Dotyczy: Specyfikacji Warunków Zamówienia w postępowaniu o udzielenie zamówienia w trybie przetargu nieograniczonego objętego ustawą Prawo zamówień publicznych, pn.: „**Dostawa zespołów i elementów wykonawczych i sterujących hydrauliki sterowniczej do sekcji obudów zmechanizowanych dla Oddziałów Polskiej Grupy Górniczej S.A. - nr grupy 295-15**”.

Nr postępowania: 702600945

Działając na podstawie art. 135 ust. 2 i 6 ustawy Prawo zamówień publicznych Zamawiający udziela odpowiedzi na pytania Wykonawców do treści Specyfikacji Warunków Zamówienia:

Zadanie 39 - ZAWÓR ZWROTNY STEROWANY POJEDYNCZY FPOCV-DN19F-8-50
 GNIAZDO STECKO 2X10+2X12+2X19 50MPA 458.058.10.20/2 STAL WĘGLOWA
 STEROWANIE PILOTOWE OBUDOWĄ DAMS/FAMUR

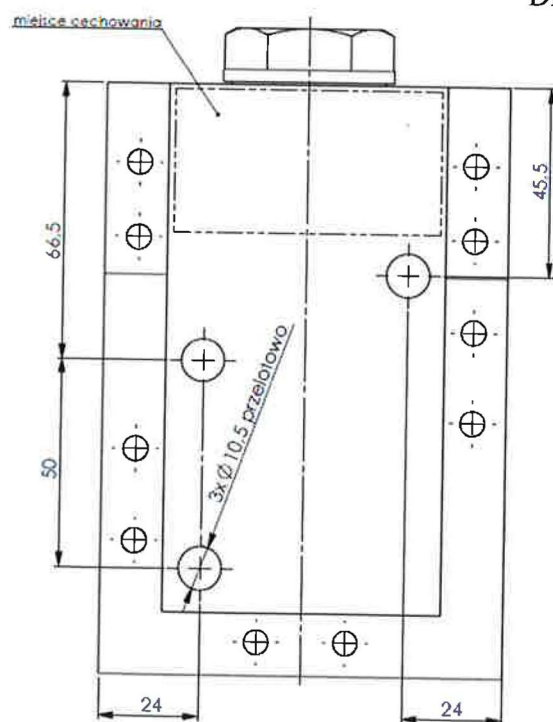
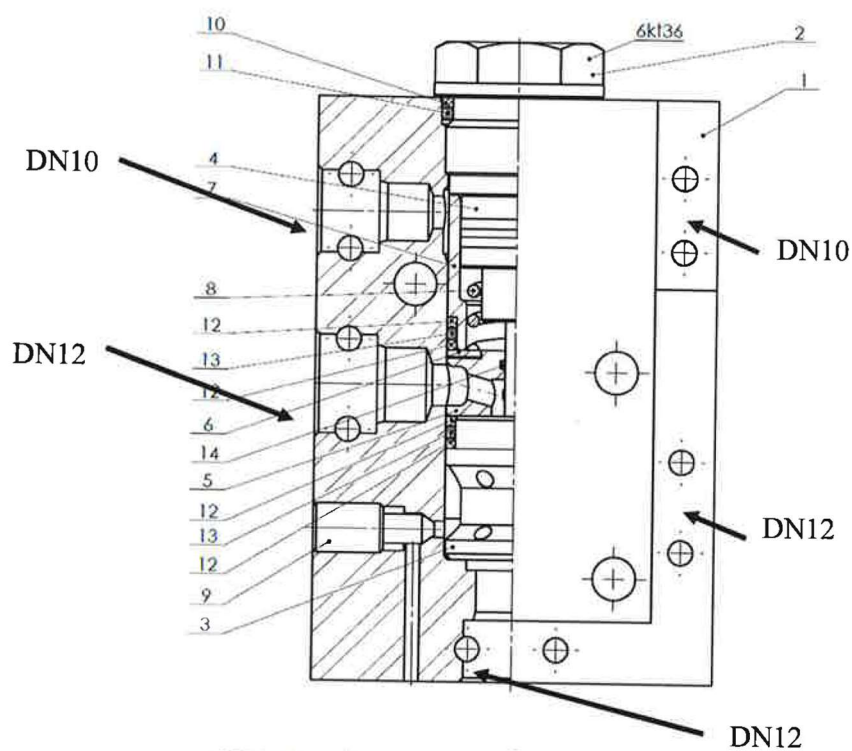
Dotyczy: zadań nr 29 i 39

Jako producent oryginalnych wyrobów wskazujemy, że określenie stali węglowej jako materiału wykonania wyrobów objętych zadaniami nr 29 i 39 stanowi omyłkę. Przedmiotowe wyroby, zgodnie z dokumentacjami techniczno-ruchowymi oraz rozwiązaniami stosowanymi w kopalniach węgla kamiennego, występują w wykonaniu ze stali nierdzewnej. Zgodnie z naszą wiedzą techniczną nie były one produkowane w wykonaniu ze stali węglowej.

Pozostawienie obecnego zapisu może skutkować zaoferowaniem wyrobów wykonanych ze znacznie tańszej stali węglowej, charakteryzującej się gorszą odpornością na korozję i mniej korzystnymi parametrami użytkowymi niż stal nierdzewna. Może to prowadzić do nieporównywalności ofert pod względem technicznym i jakościowym.

W związku z powyższym prosimy o potwierdzenie, że przedmiotowe wyroby powinny być wykonane ze stali nierdzewnej, oraz o odpowiednią zmianę treści SWZ dla zadań nr 29 i 39.

Posiadana przez Zamawiającego dokumentacja potwierdza, że dla zadań nr 29 oraz 39 występuje wykonanie z stali węglowej. Zamawiający dopuszcza oferowanie dla zadań zaworów wykonanych ze stali węglowej oraz nierdzewnej.
